Rapportage:
Inspectie van
zonnestroominstallatie conform
SCIOS Scope 12

Avans Hogeschool
Lovensdijk 63
4818 AJ Breda
Afmeldcode: CTO-AAA-82
Rapportcode: 2207TvR12-4818AJ-63

Projectnr 04073.22.0024.0060
Datum Rapportage 10-aug-22

6	Verdeler / PV-omvormer	Omvormer 1 dak 2	Toegepaste Stelsel	TN-S
	Klasse	1	IP waarde	
	Type hoofdsch.	Bouwjaar	onbekend	Aanpassing / uitbreiding
	Tekeningnummers

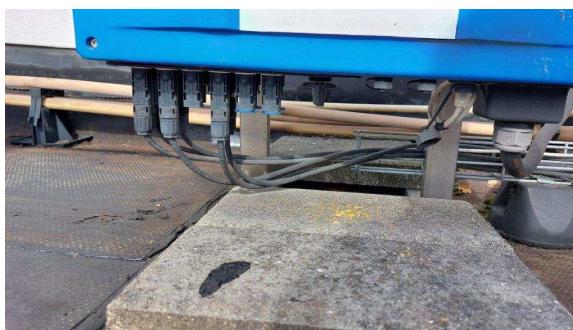
Constatering(en): Volgens de installatiehandleiding van de omvormer zou de vrije ruimte aan de boven en onderzijde van de omvormer 50cm moeten zijn en tussen de omvormers onderling 30cm.. Deze is, door de plaatsing van de omvormer vlak boven het dak en het dakje boven de omvormer, beduidend minder. Hierbij dient wel vermeld te worden dat de fabrikant uitgaat van het plaatsen van de omvormer tegen een wand.

De plaatsing van van de omvormer in de vrije ruimte zou de koeling positief kunnen beïnvloeden.

Bepaling: Zie installatiehandleiding.
De huidige plaatsing laten beoordelen door de fabrikant.
